Сто пятьдесят пятая сессия

**Соглашение 1958 года – Рассмотрение проектов
поправок к действующим правилам,
представленных GRPE**

Предложение по дополнению 5 к поправкам серии 05 к Правилам № 49 (выбросы из двигателей с воспламенением от сжатия и с принудительным зажиганием (СНГ и КПП))

Представлено Рабочей группой по проблемам энергии и загрязнения окружающей среды*

"Рис. 4В

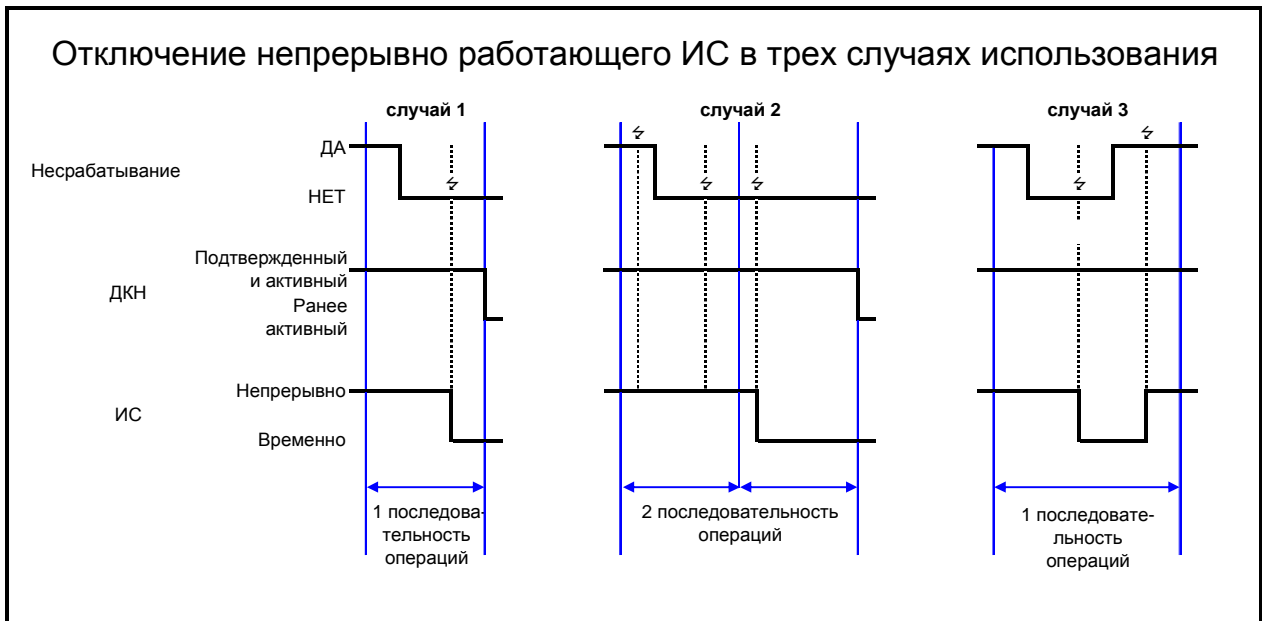
Включить новый рис. 4В следующего содержания:

Принципиальная схема отключения непрерывно работающего ИС

- ⚡ означает точку, с которой начинается мониторинг соответствующего сбоя.
- М означает последовательность операций, в ходе которой контрольно-измерительное устройство впервые устанавливает, что подтвержденное и активное несрабатывание более не существует.
- случай 1 означает случай, когда контрольно-измерительное устройство не устанавливает наличия несрабатывания в ходе последовательности операций М.
- случай 2 означает случай, когда контрольно-измерительное устройство ранее в ходе последовательности операций М установило наличие сбоя.
- случай 3 означает случай, когда контрольно-измерительное устройство в ходе последовательности операций М обнаруживает наличие сбоя, установив перед этим его отсутствие".
